新規制基準適合性審査申請

重大事故等対処施設

－ 格納容器破損防止

令和元年8月30日
東北電力株式会社

表1 格納容器水位における感度解析結果

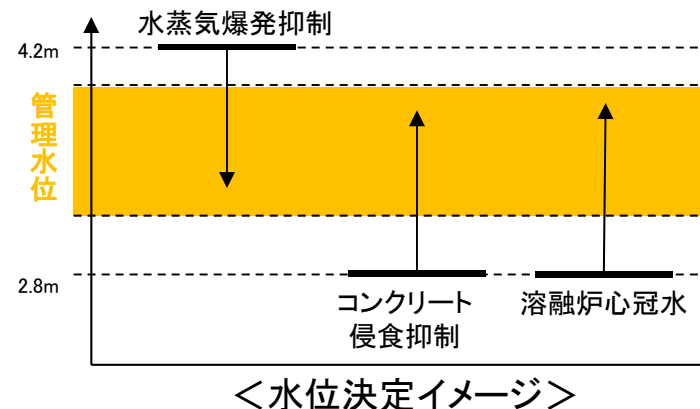
意見No.78関連

- 初期水張りの水位は、水蒸気爆発による格納容器への影響の観点では低い方がよく、MCCI(コンクリート侵食、溶融炉心の冠水)の観点では高い方がよい
- 女川2号炉においては、水位の上限として4.2m水位における水蒸気爆発評価及び水位の下限として2.8m水位におけるMCCI評価を実施
- その範囲内において、3.67mから3.88mの間で水位計により初期水張り水位を管理

項目	評価	評価結果	判定基準
水蒸気爆発 (参考評価)	物理的に水位が上昇する上限である格納容器下部水位(約4.10m)を包絡する水位である4.2mにおける評価にて格納容器の健全性を確認している。よって、4.2m以下の水位を管理水位とする。	約192MPa	490MPa
コンクリート 侵食量	格納容器下部水位2.8mにおける評価にて格納容器の健全性を確認している。よって、2.8m以上の水位を管理水位とする。	床面: 約3cm	床面以下のコンクリート厚さは約4.3mであり、原子炉圧力容器の支持機能を維持できる
		壁面: 約3cm	壁面のコンクリート厚さは約1.7mであり、原子炉圧力容器の支持機能を維持できる
溶融炉心の 冠水評価	格納容器下部水位2.8mにおける評価にて溶融炉心の冠水維持を確認している。よって、2.8m以上の水位を管理水位とする。	RPV破損から 約45分後で露出	格納容器下部への注水操作の操作時間は約5分であり、時間余裕がある

原子炉格納容器フィルタベント系 概要図

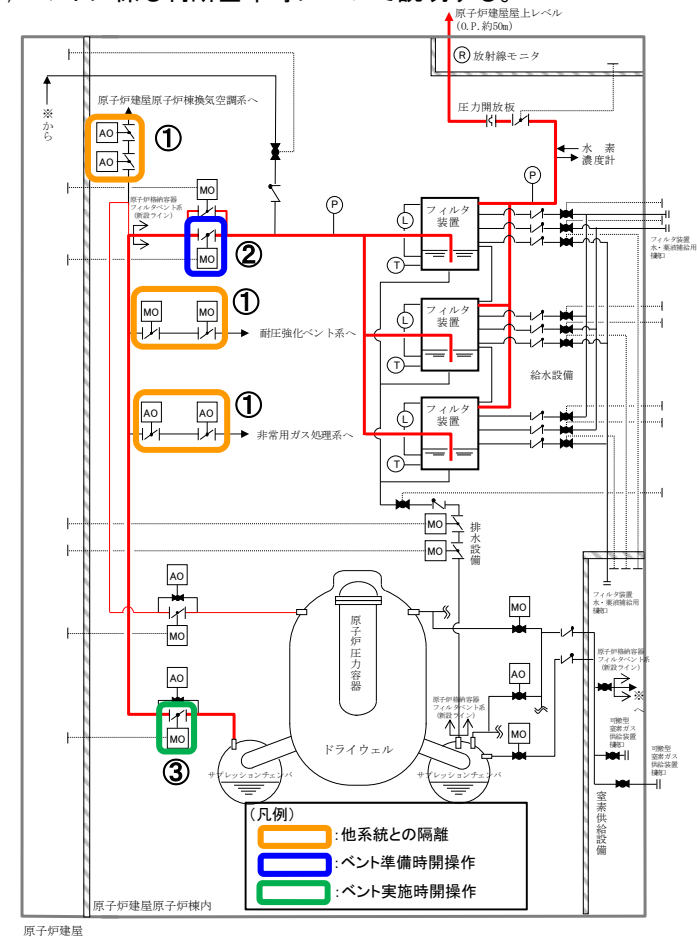
意見No.77

- 格納容器フィルターベント設備の性能及び運用等について説明すること。(設備の性能について、第18回安全性検討会(8月2日)にご説明済)

(1) ベントの準備, 実施判断基準について

炉心状態	判断基準	操作内容
炉心損傷前	[ベント準備] 格納容器圧力0.384MPa[gage] (0.9Pd)到達	・他系統との隔離(図中①弁の閉止確認) ・「FCVSベントライン隔離弁」の開操作※(図中②弁の開放)
	[ベント実施] 格納容器圧力0.427MPa[gage](1Pd)到達	・「S/Cベント用出口隔離弁」の開操作※(図中③弁の開放)

炉心状態	判断基準	操作内容
炉心損傷判断後	[ベント準備] 格納容器圧力0.640MPa[gage](1.5Pd)到達	・操作内容は炉心損傷前と同様
	[ベント実施] 外部水源注水量限界 (サプレッションプール水位「通常運転水位+約2m」)到達

- 格納容器内の酸素濃度がドライ条件で4.3vol%及びウェット条件で1.5vol%に到達した場合
- 原子炉建屋内水素濃度が2.3vol%に到達した場合
- 格納容器内雰囲気温度が200℃以上で温度上昇が継続している場合

図1 代表的な原子炉圧力容器に接続する配管

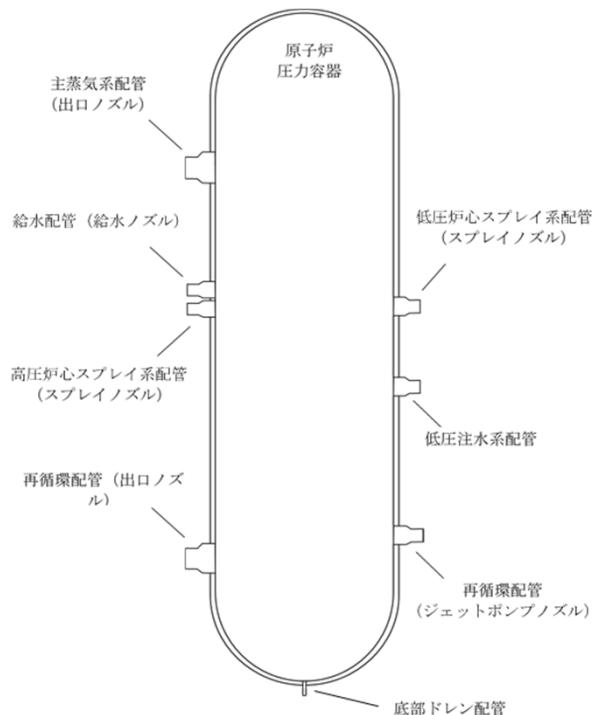
【論点No.71関連質問】

- PRAのピアレビューにおいてどのようなコメントがあったのか例示していただきたい。【兼本委員】

- 感度解析としてECCS配管等(図1)の溶接線の数と配管径(表1)に基づく評価を実施し、評価の結果、ベースケースと大きな差異がないことを確認(表2)
- 適合性審査においては、「事故シーケンスグループ及び重要事故シーケンスの等の選定」の観点では影響がないものの、より現実的な評価によるリスクプロファイルの獲得のため、今後詳細化を検討する

ベースケースと参照評価の炉心損傷頻度に大きな差異はない
